PLANÄNDERUNG DER

HOCHWASSERRÜCKHALTUNG

WALDSEE / ALTRIP / NEUHOFEN

Erläuterungsbericht

Abbildung 1: Längsschnitt Graben E5 – Bestand und Planung

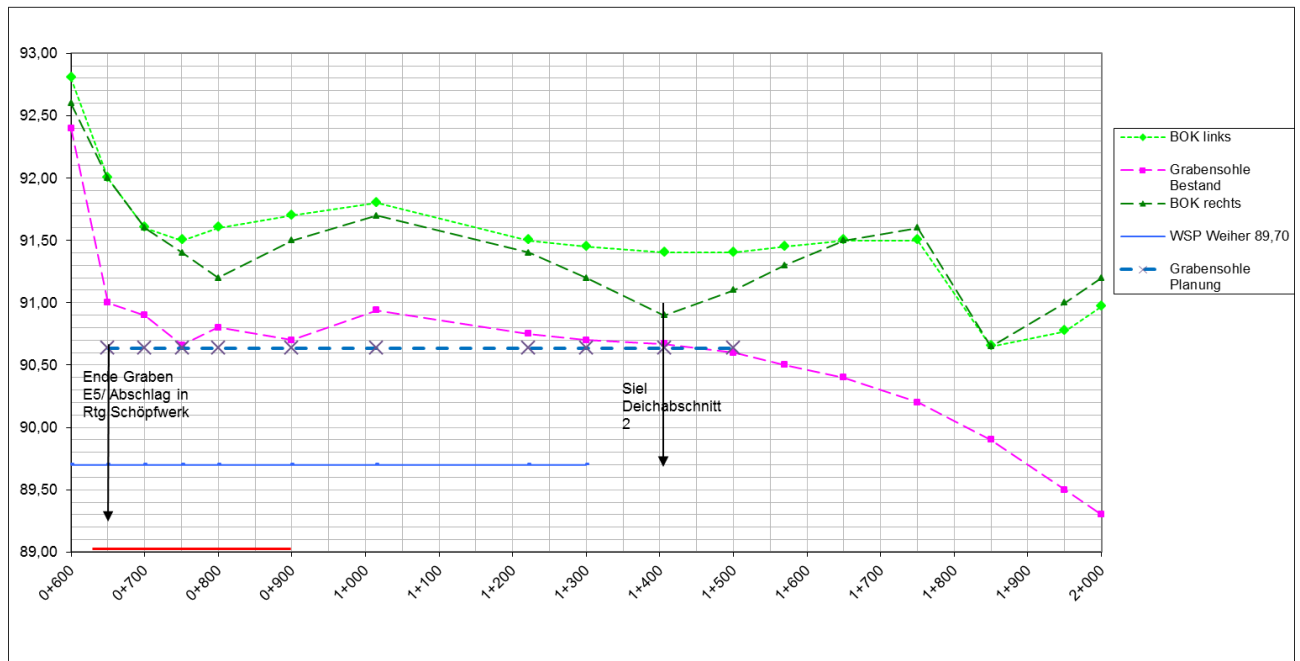
Die Entleerung erfolgt über ein Siel mit Durchmesser DN600 bei Deich-km 1+400 (Deichabschnitt 2 der gesteuerten Hochwasserrückhaltung, s. Plan B-3.4) in den Graben E5 entlang Deichabschnitt 2 und anschließend (bei Deich-km 0+600) über eine Freigefälleleitung DN700 über das Schöpfwerk und den ungesteuerten Rückhalteraum in den Rhein. Im Schöpfwerk ist ein Damm-balkenverschluss vorgesehen, der es ermöglicht bei der Restwasserentleerung eine Trennung zum Schulgutweiher zu erreichen. So wird eine Durchmischung der beiden Wasserkörper sicher vermieden.

Die Grabensohle wird zwischen Siel Deich-km1+400 und Beginn der Zuleitung zum Schöpfwerk auf 90,64 mNN ausgebaut, d.h. bis zu dieser Wasserspiegellage kann die Hochwasserrückhaltung in den hydraulisch angeschlossenen Flächen entwässert werden. Durch die horizontale Grabensohle wird die bisherige Entwässerungsfunktion des Grabens beibehalten und gleichzeitig ermöglicht, dass zur Restwasserentleerung bei geschlossenem Siel Deich-km 6+590 zum Neuhofener Altrhein die Fließrichtung zum Schöpfwerk „Auf der Au“ umkehrt.

Das unterhalb dieses Wasserspiegels verbleibende Volumen versickert bzw. verdunstet. Die Dauer der Restwasserentleerung über das Siel in den Neuhofener Altrhein aus der ursprünglichen Planungsvariante war laut Planfeststellungsunterlage mit rund 15 Tagen für rd. 400.000 m³ abgeschätzt, was einer Leistungsfähigkeit von rd. 0,3 m³/s entspricht.

Eine aktualisierte Berechnung der Wassermenge, die über die Restwasserentleerung aus der gesteuerten Rückhaltung abzuführen ist, ergab ein Volumen von rd. 270.000 m³. Gegenüber dem Siel bei Deich-km 6+590 mit DN 400 hat bei der aktuellen Planungsvariante das Siel Deich-km 1+400 eine Durchlassgröße von DN 600. Durch den größeren Rohrdurchmesser und ein höheres Gefälle besitzt dieses etwa die doppelte Leistungsfähigkeit der ursprünglichen Entleerung und kann somit bei sonst gleichen hydrologischen Randbedingungen in gut 5-7 Tagen das Wasservolumen oberhalb von 90,64 m NN der ungesteuerten Rückhaltung und damit dem Rhein zuführen. Damit wird die Restentwässerungssituation verbessert.

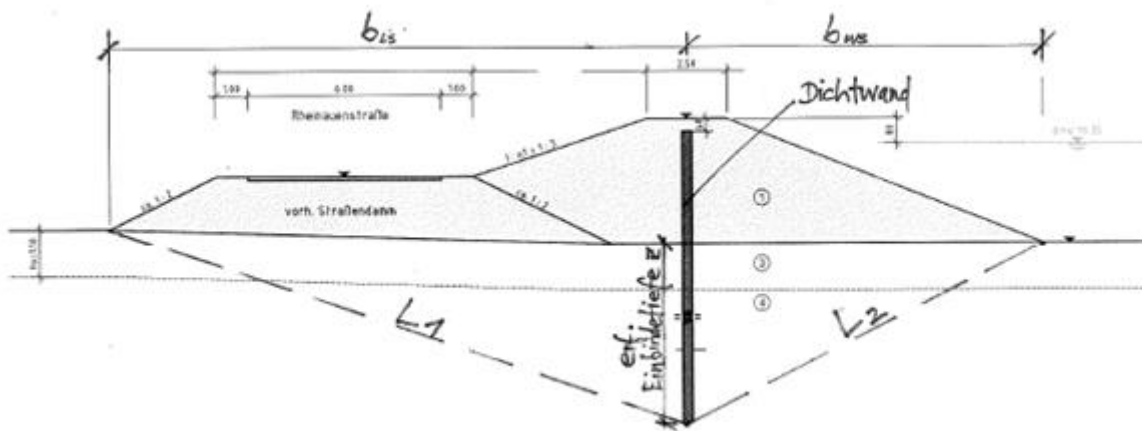
Die Deichaufstandsfläche im Bereich von Abschnitt 1 wird so verschlankt, dass weder der Eichenbestand noch die Stromtrasse überplant werden (Lageplan s. Anlage B-1.1). Hierzu wird die Rheinauenstraße als Deichverteidigungsweg auf der Berme des Deichkörpers integriert, die Straße wird dabei in ihrer Höhenlage angepasst. Zur Minimierung der Aufstandsweite wird eine Dichtwand mit statischer Funktion in den Deichkörper integriert (s. Querprofile Anlage B-2.1). Das Dichtelement ragt bereichsweise als Spundwand um bis zu 1,5 m aus dem Deichkörper heraus. Durch die Dichtwand kann auf den wasserseitigen, d.h. im Auwald gelegenen Deichschutzstreifen, verzichtet werden.

Bei der Bemessung wurde darauf geachtet, dass der Sickerweg mit Dichtwand mindestens so lang ist wie die für das Regelprofil ermittelten Breiten der Deichbasis (siehe Tabelle 1 - Geometrie Regelprofil). Das neue Deichsonderprofil gewährleistet insofern eine mit dem ursprünglichen Profil gleichwertige, jedoch aufstandsflächenoptimierte Hochwasserschutzlinie.

Es ergibt sich für die Vorbemessung folgendes Bemessungsschema:

$$L_1 + L_2 \geq b_{LS} + b_{WS} = B \text{ (erf. Breite der Deichbasis ohne Dichtwand)}$$

$$L_1 = \text{WURZEL}[b_{LS}^2 + z^2]$$

$$L_2 = \text{WURZEL}[b_{WS}^2 + z^2]$$
